豊葉の杜学園の設計図

避難路に不安 0歳児室横に教室

総務委員会で豊葉の杜学園の建設工事の契約議案が提出されました。設計図を見るといくつかの問題点を感じますが、とりわけ児童生徒の避難路に不安があります。総務委員会で指摘をしましたが、「安全だ」の一点張りでした。

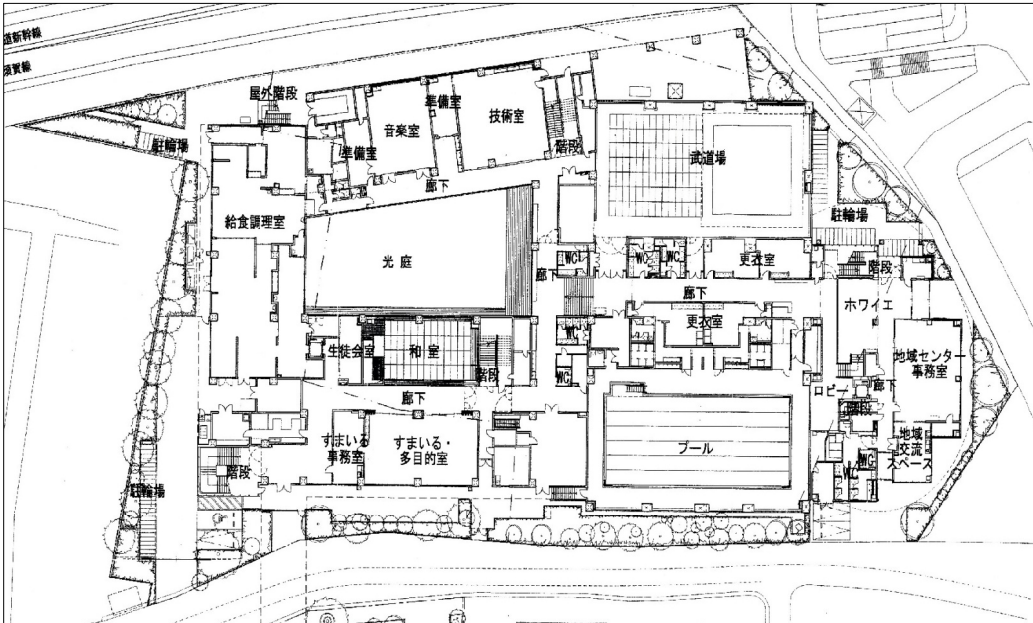
上の図は、北棟の設計図の1階部分です。敷地境界線と建物の線の間は狭くなっているのがわかるとおもいます。

北棟の避難路が狭すぎるのでは

豊葉の杜学園は区道で分断されているので、校舎は北棟と南棟に別々に建設されます。日常は3階レベルに連絡通路をつくり、そこを行き来しますが、緊急時は連絡通路はつかわないで避難するといいます。区は「それぞれ避難階段等については、必要以上の個数が設けられている」といつて「まったく安全性については問題ない」と答弁しています。

南棟は、教室の前が校庭なのでそこに避難できますが、北棟は屋内・屋外の階段を下りて外に出て、狭くなっている校舎の裏を通って区道に出て、さらに南棟の東側にある通路から校庭に避難しなければ

なりません。これは、危険です。区の安全ということには納得できません。また、避難誘導する教職員にとっても、児童生徒の掌握ができにくくなりますから、設計変更してほしいという地域の方たちの請願趣旨は理解できます。

0歳児室が昇降口と図工室のそばに

もうひとつの問題点は、0歳児室の位置です。0歳の時期は午睡できる静かな環境が何より大事です。

ところが、この設計図には2階の南側に配置されているものの、隣は図工室、前は1300人の児童生徒が入りやすい昇降口になっています。校庭で体育をする時も昇降口を通りますが、そのときの音や、授業のたびになるチャイ

ムの音など、午睡や食事などの0歳児の生活に支障が出ないの心配です。
